TotalEnergies EP Italia S.p.A.
Tempa Rossa Area Pozzo GG-3

ANALISI DI SICUREZZA AREA POZZO GG-3

RISCONTRO ALLA RICHIESTA DI APPROFONDIMENTO (PARERE CTVIA
FASE 2 ALLA RICHIESTA DI INTEGRAZIONE ISPRA #12) – RIF. 3

EMISSIONE: 02
DATA: GIUGNO 2024
COMMESSA: 42095
DOCUMENTO: 24RTS42095
FILE: 24RTS42095_E02

Figura 2, rappresentazione grafica Top 2 da documento Tecsa 22RDS40278_E03

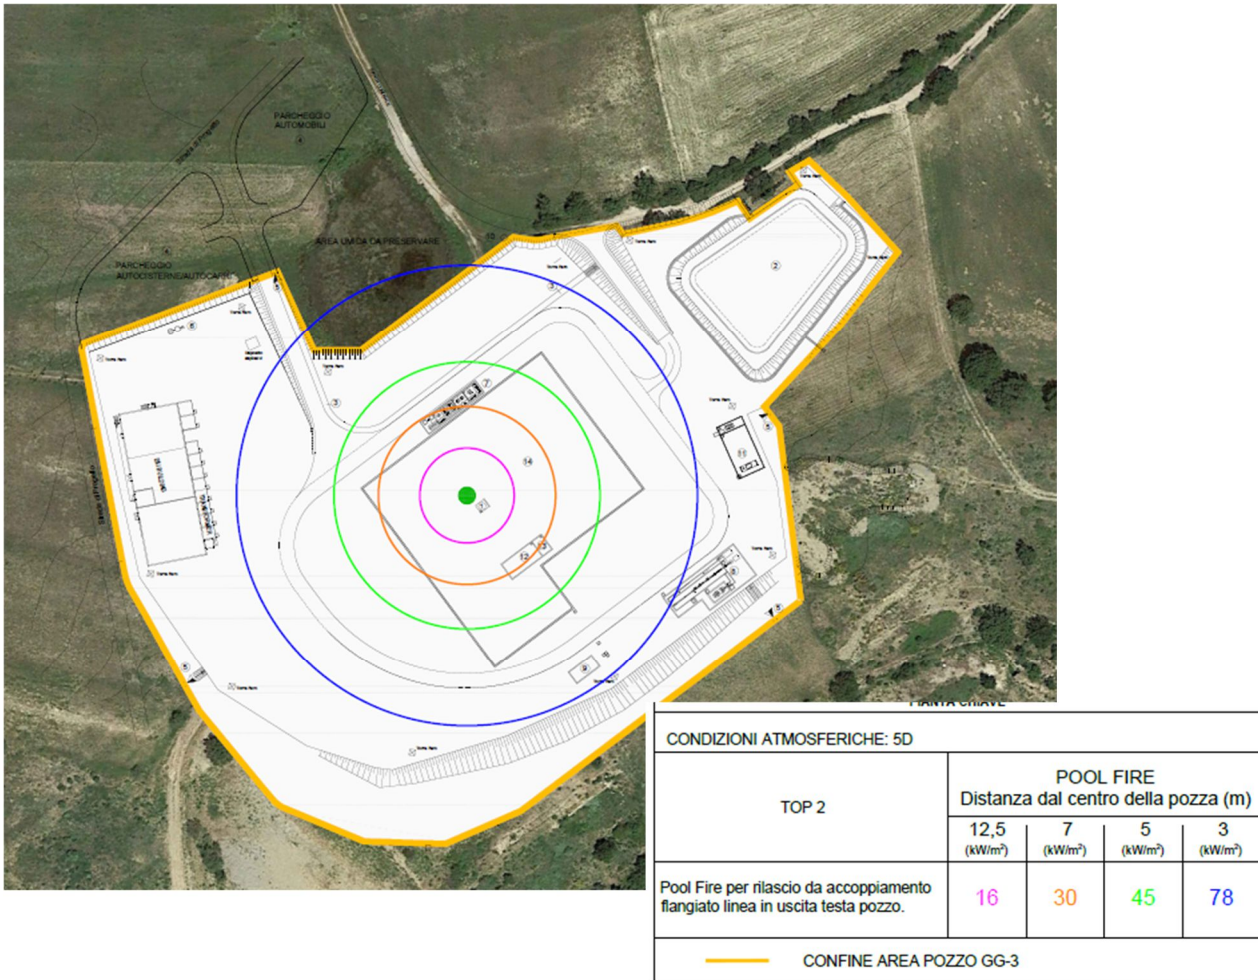
La documentazione integrativa trasmessa dal Proponente risulta essere esaustiva a meno della valutazione (e conseguenti azioni mitigative) degli impatti indiretti causati dallo scenario incidentale 1, relativo al fenomeno del Pool Fire, per la fauna realisticamente presente nella zona umida a nord del confine area pozzo, come visibile nell'allegato 2 del documento "ISPRA#012_Valutazione".

Nella figura seguente sono rappresentati gli effetti relativi al pool fire. L'area umida in oggetto potrebbe essere interessata da irraggiamento $\geq 3 \text{ kW/m}^2$.

Conseguentemente, è stato deciso di valutare l'introduzione di misure mitigative volte a contenere l'irraggiamento incidente sull'*Area umida* entro il valore limite 1 kW/m^2 , leggermente inferiore al massimo irraggiamento solare incidente nella zona oggetto di analisi, pari ad $1,1 \text{ kW/m}^2$.

Al fine di diminuire l'intensità dell'irraggiamento incidente sull'*Area umida* in caso di incendio della testa pozzo, sono state eseguite alcune simulazioni numeriche ipotizzando l'installazione di una barriera lungo il tratto di perimetro del sito prospiciente l'*Area umida*.
